Proponente ENGIE OPPIDO S.R.L. Via Chiese, n.72 - 20126 Milano (MI) PEC: engieoppido@legalmail.it	Consulenza generale 	<OPPIDO AGRIFV> Nota integrativa	Luglio 2024
	Progettazione

**Oggetto: [ID\_VIP: 11098]** Progetto di un impianto per la produzione di energia elettrica da fonte solare denominato "Oppido AgriFV", di potenza DC 15,52 MWp e potenza AC di immissione in RTN pari a 14,40 MW, in "configurazione 1P agrivoltaico avanzato", da realizzarsi nel Comune di Oppido Lucano (PZ), in località "La Petrara", con opere di connessione alla RTN ricadenti nel medesimo comune. Codice pratica MYTERNA n. 202202586.  
**Controdeduzioni alle osservazioni presentate dai consiglieri comunali del gruppo di minoranza "Noi, Insieme per Oppido".**

Figure 2 - Stralcio inquadramento area di progetto rispetto alla Masseria Ciccotti

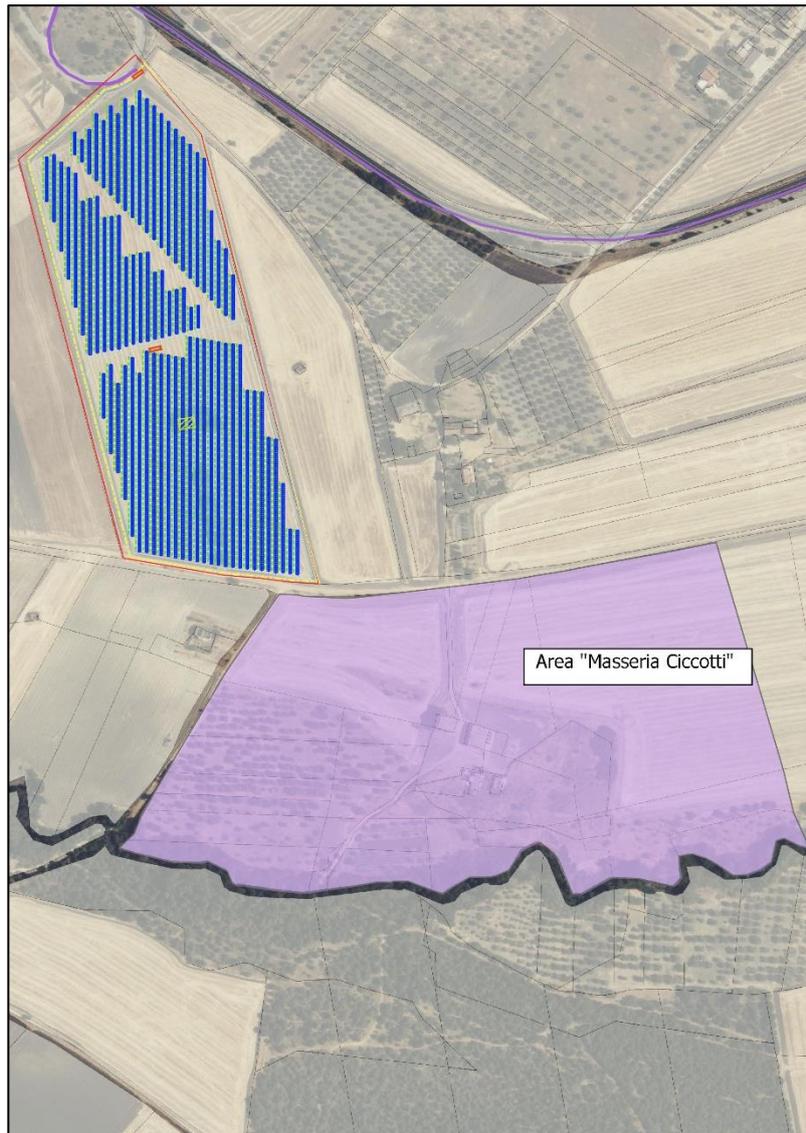
<<non è vero che non c'è «Nessuna interferenza diretta con beni censiti ma il sottocampo 2 risulta in prossimi dell'area di pertinenza della masseria Ciccotti» ("Studio di impatto ambientale", p. 31, e "Relazione paesaggistica", p. 34). In prossimità? Il sottocampo 2 lambisce la villa romana di Masseria Ciccotti-Pignatari e ricade in buona parte (non semplicemente «in parte», come recitano ancora lo "Studio di impatto ambientale", p. 25, e la "Relazione paesaggistica", p. 28) entro la fascia di rispetto di 300 m di un bene soggetto a vincolo archeologico (L.R. 54/2015). La relazione paesaggistica trascura il fatto che l'emergenza è una maestosa villa romana di età imperiale e tardo-antica (di cui la masseria è solo il castellum aquae servito da un acquedotto di cui si conservano i resti), tra le più grandi tra quelle site nelle aree interne dell'Italia meridionale, con un impianto termale imponente, paragonabile a strutture simili di Velia e Paestum, pregevoli pavimenti a mosaico, tra cui alcuni giustamente famosi, rappresentanti le quattro stagioni, e fullonica per il lavaggio della lana prodotta in loco>>.

Per quanto riguarda l'interferenza dell'impianto con l'area della Masseria Ciccotti la stessa è stata trattata nella Relazione Paesaggistica capitolo 8.2 "Interferenze con beni paesaggistici e architettonici", da pag. **77 a pag. 87**. Si ribadisce che il perimetro dell'area vincolata **non interessa** direttamente le particelle di progetto ma risulta appunto in prossimità del sottocampo 2, come descritto negli elaborati di progetto, di cui per pronta visione si riporta uno stralcio nella seguente figura.

L'area di progetto e l'area vincolata della Masseria, come evidenziato nella figura sopra riportata, risultano separate catastalmente dalla particella 153, foglio 14, così come censita al catasto del comune di Oppido Lucano, che presenta una larghezza di circa 10 m. Ci sembra quindi corretto affermare che, dal punto di vista formale, le due aree risultano in prossimità ma che le aree di progetto non ricadono direttamente nel perimetro dell'area vincolata.
